REF.: Nota DRCH-AC-1130-07-2019.

Asunto: Presentar información con respecto al proyecto denominado “Apartamentos de Alquiler, Categoría I, promovido por Orange Country Green Inc., a realizarse en la Comunidad y Corregimiento de Los Naranjos, Distrito de Boquete, Provincia de Chiriquí.

Por este medio hacemos la aportación de información solicitadas en la Nota DRCH-AC-1130-07-2019, del 25 de julio de 2019 donde solicita presentar información al Estudio de Impacto Ambiental Categoría I del Proyecto “**Apartamentos de Alquiler**” a desarrollarse en la comunidad y corregimiento de Los Naranjos, Distrito de Boquete, Provincia de Chiriquí.

Figura N° 1: Mapa de localización del Proyecto

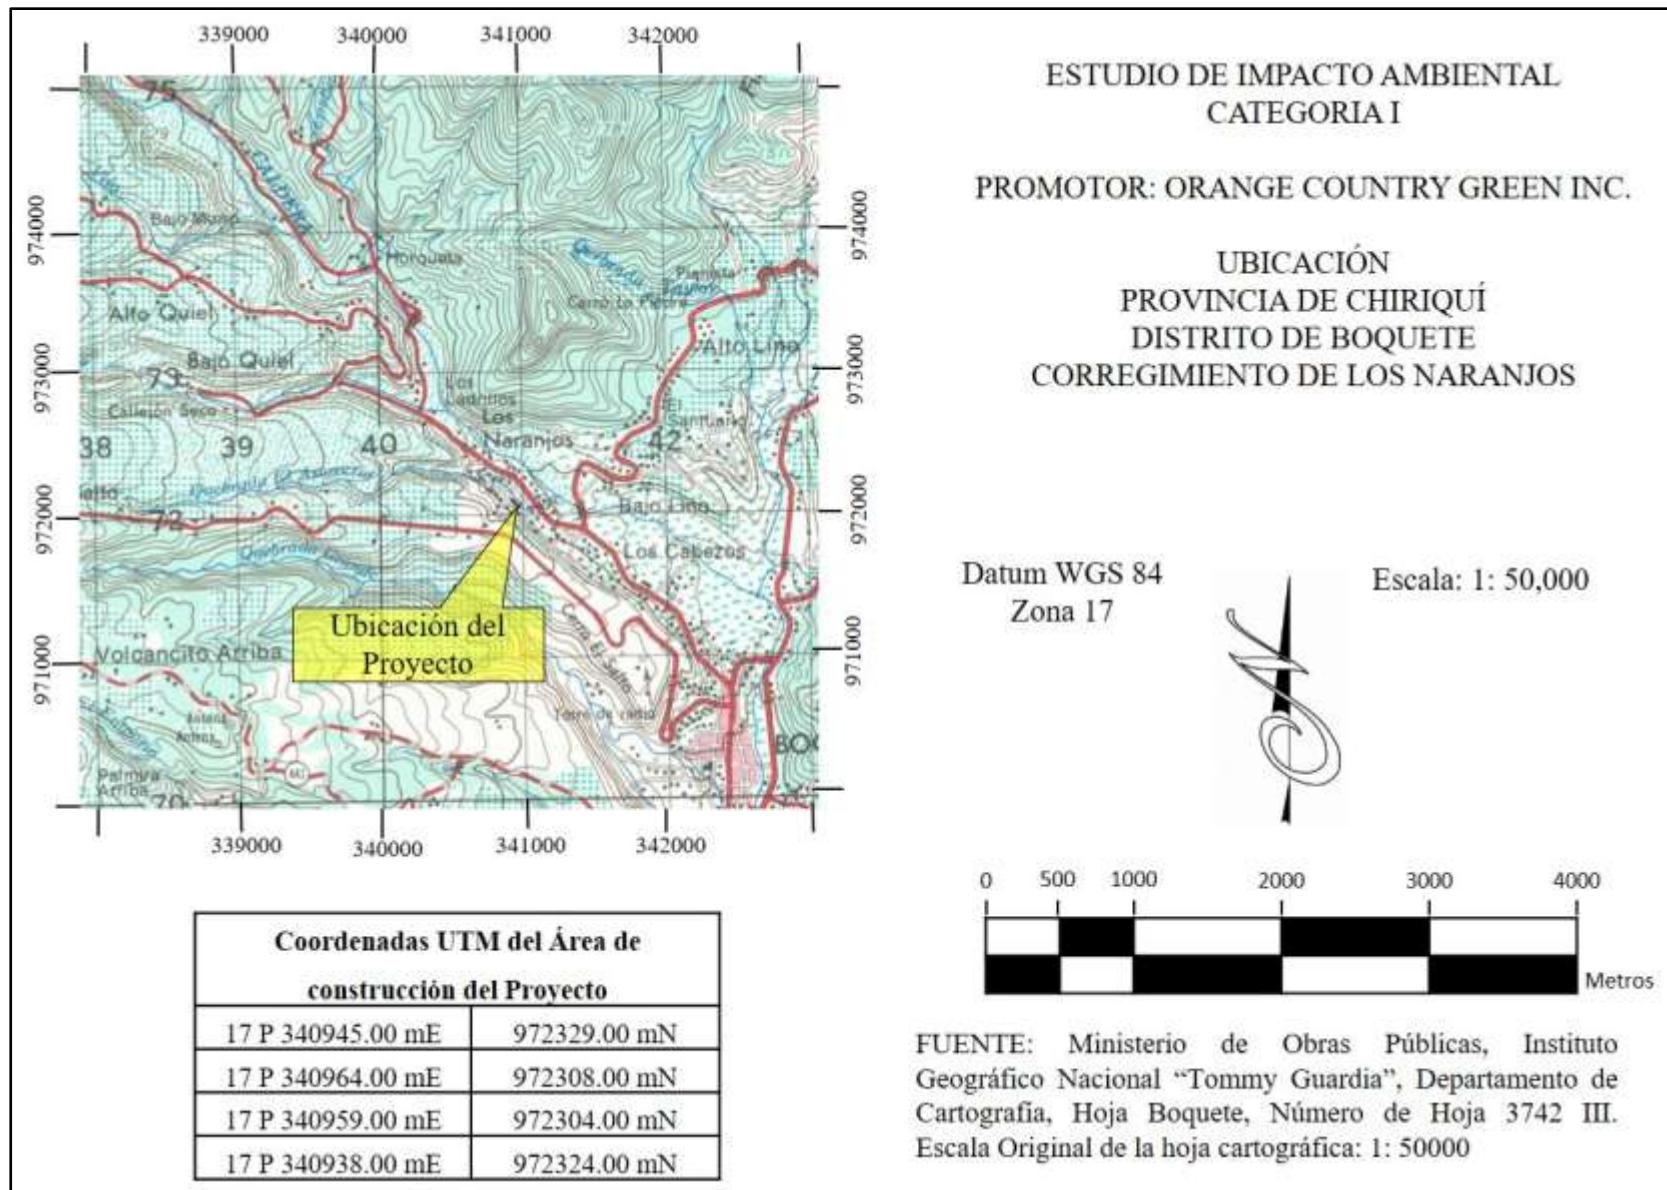
1. En el punto **5. Descripción del proyecto, obra o actividad** (pág. 13), se menciona “El proyecto se desarrollará en un lote de terreno de $1692\text{ m}^2 + 90\text{ dm}^2$ y un área total de construcción del proyecto 204.68 m^2 ”, las coordenadas de ubicación geográfica ingresadas a través de la plataforma arrojan un polígono de 1491.5 m^2 . Debido a inconsistencias:

a) Corregir y presentar coordenadas de ubicación geográfica y dimensiones de la superficie que se pretende impactar (área de desarrollo del Proyecto).

b) Definir las áreas de influencia directa e indirecta, presentando sus dimensiones y ubicaciones.

Se realizó la verificación de las Coordenadas del área donde se desarrollará el proyecto Apartamentos de alquiler, a continuación, se detalla las coordenadas del polígono del lote de terreno donde se construirá el proyecto y las coordenadas del área de construcción de la infraestructura.

- a) Corrección de las coordenadas de ubicación geográficas del lote donde construirá el proyecto y las coordenadas del área efectiva o directa de construcción.

La superficie a impactar directamente con la construcción de los apartamentos es de 204.68 m^2 .

- b) El lote de terreno tiene una superficie total de $1,692 \text{ m}^2 + 90 \text{ dcm}^2$, de los cuales la superficie directa a impactar es de 204.68 m^2 , quedando un área indirecta de $1488 \text{ m}^2 + 22 \text{ dcm}^2$ de superficie; se considera de área de influencia indirecta del proyecto.

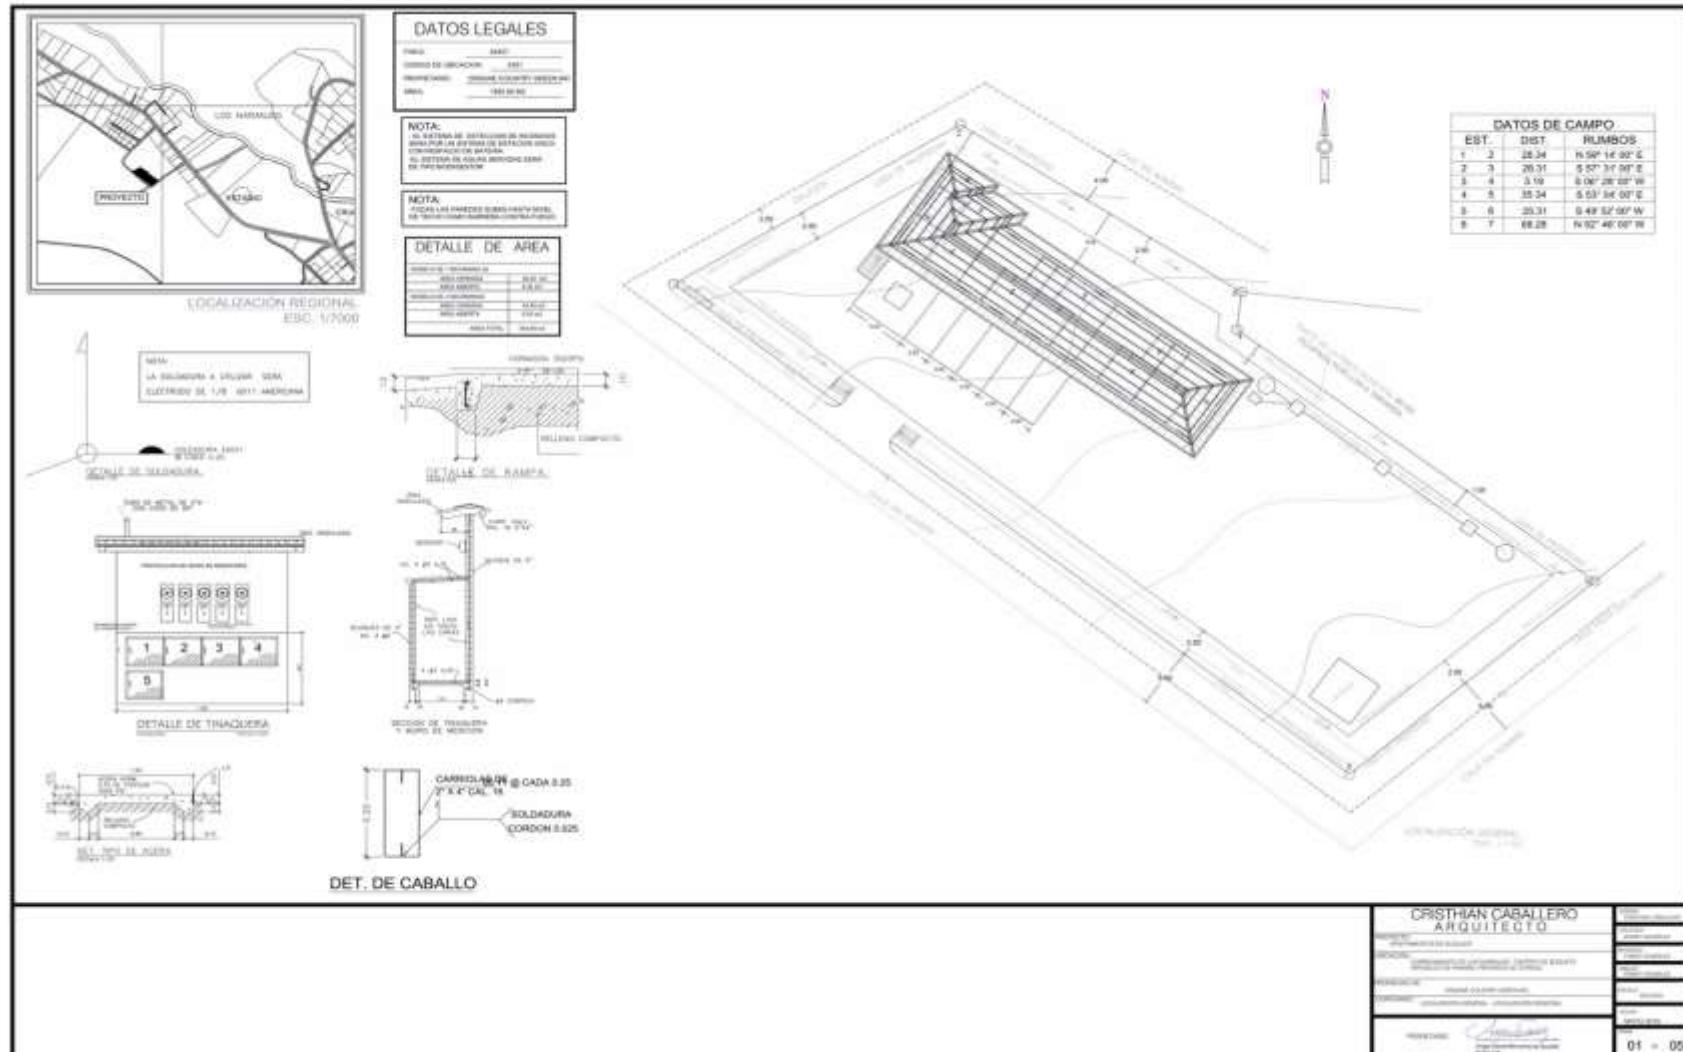
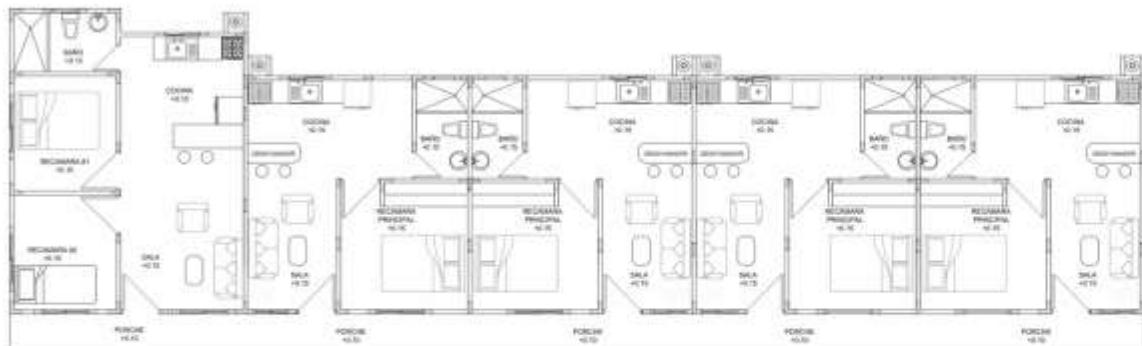
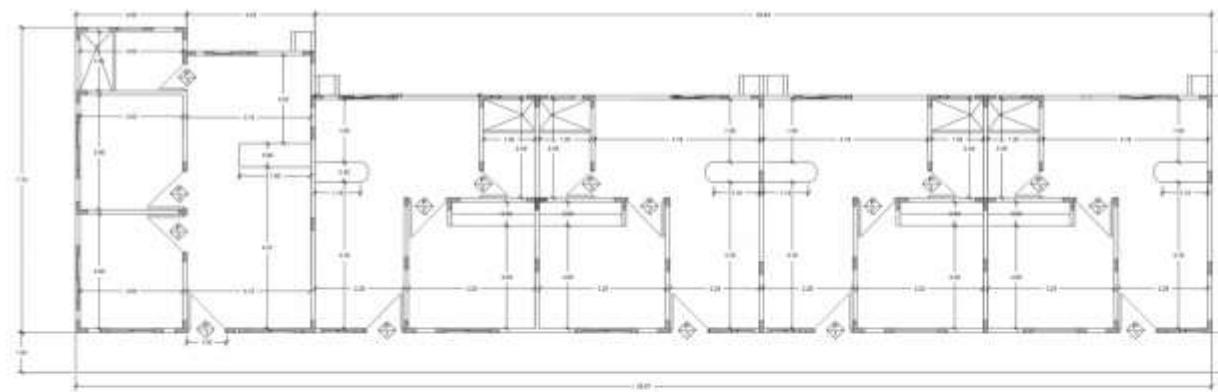
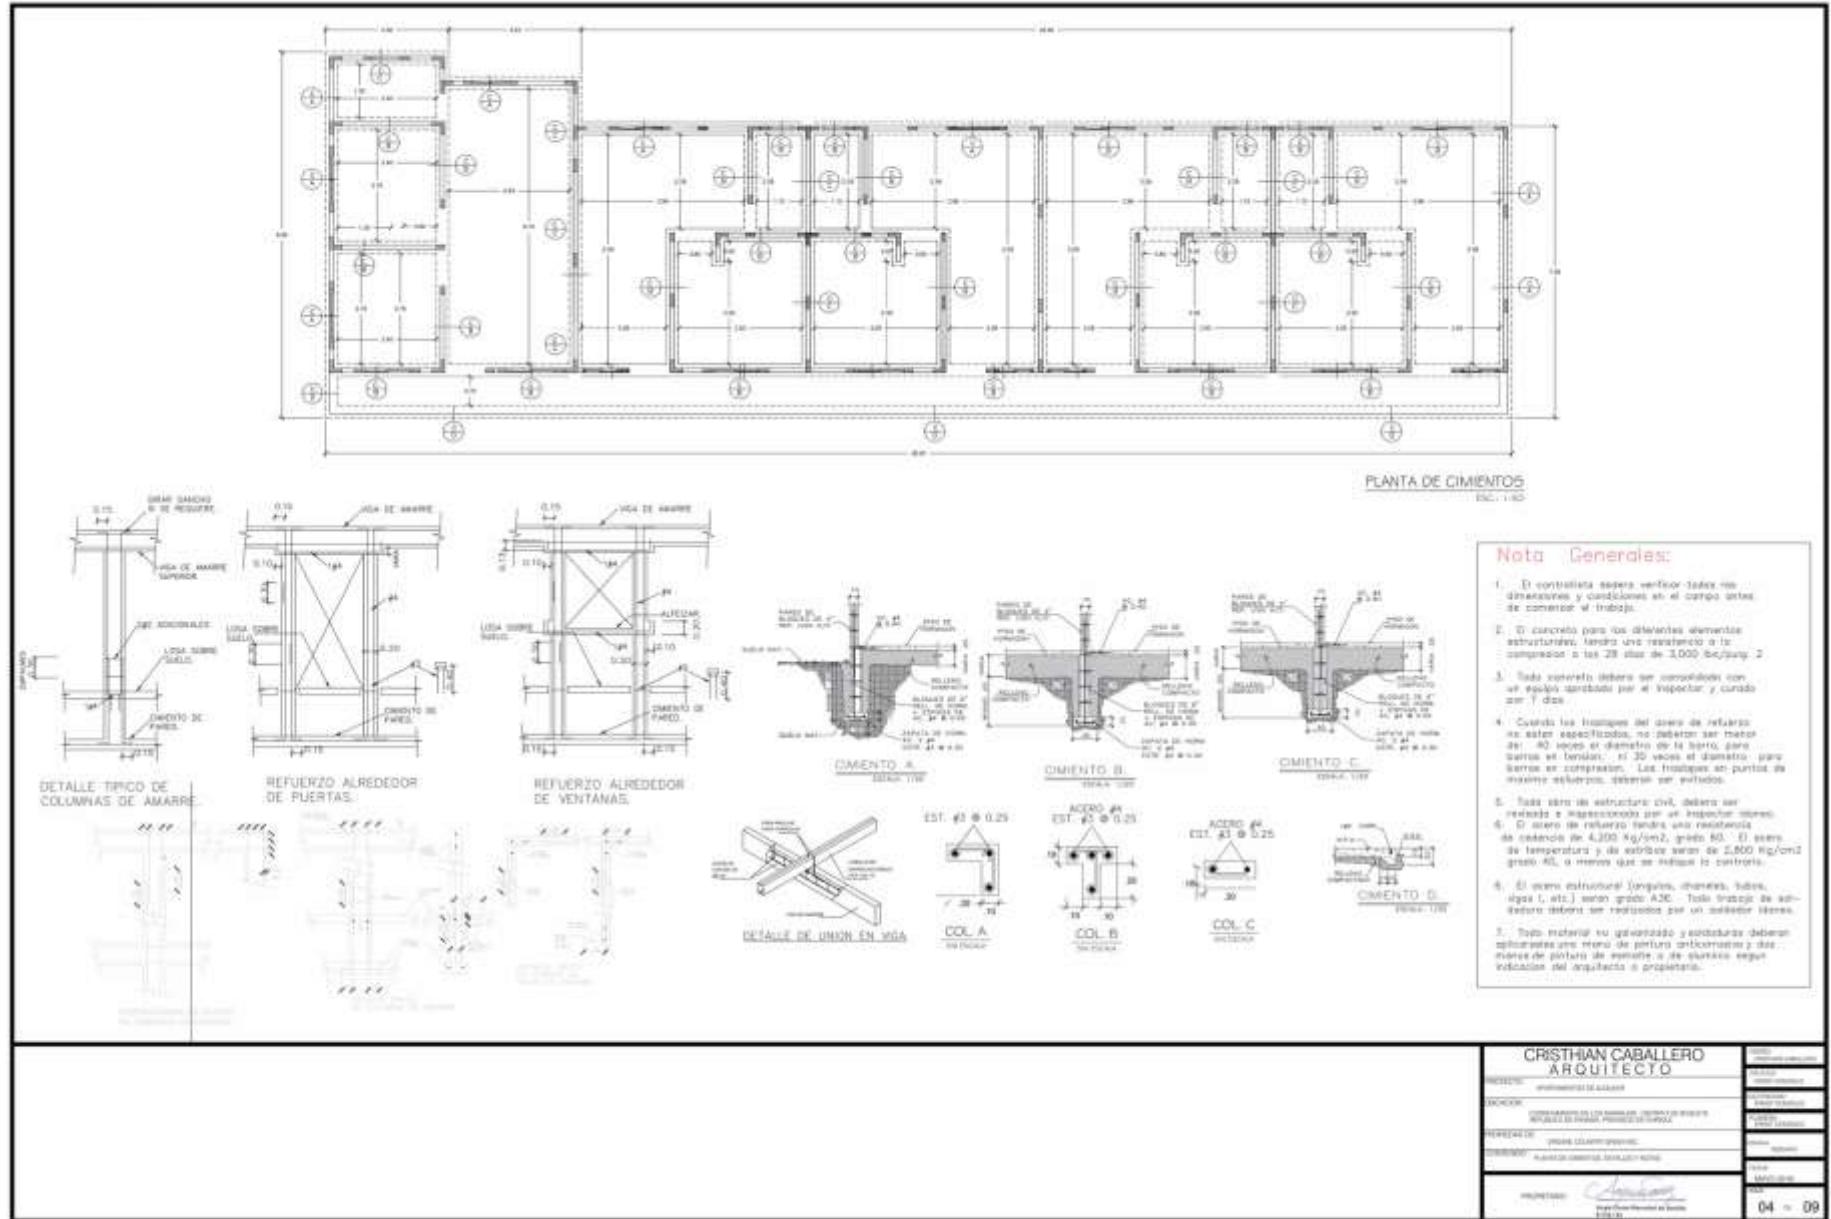
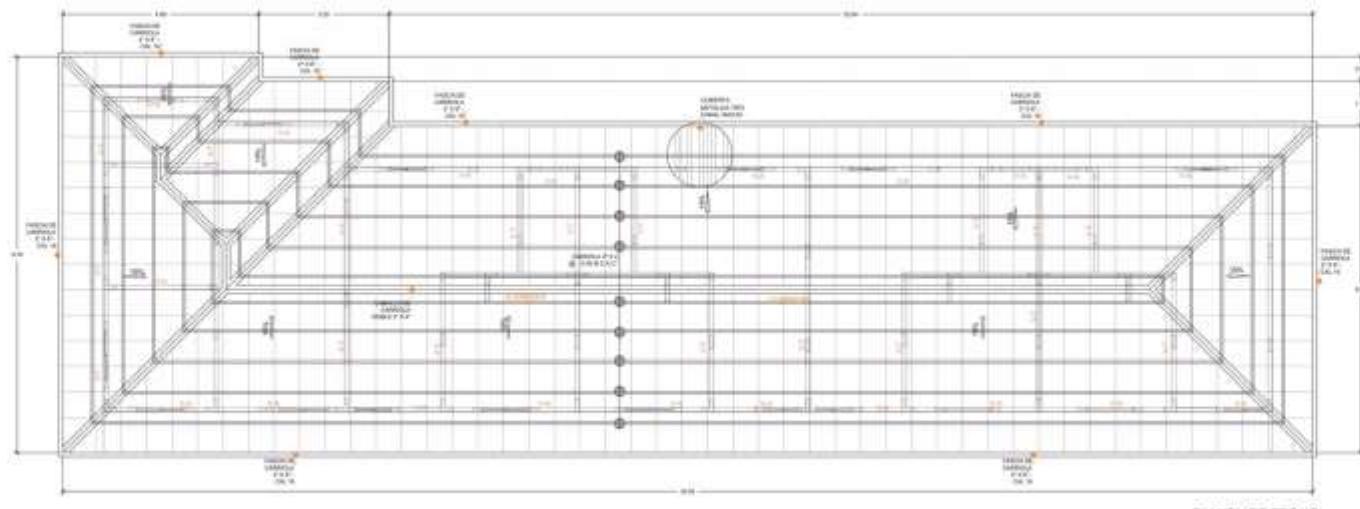
2. En Anexos (págs. 65-69), presentar planos del proyecto legibles.

Respuesta: Se adjunta los Planos del Proyecto de forma legible, además se anexará en digital en formato PDF.
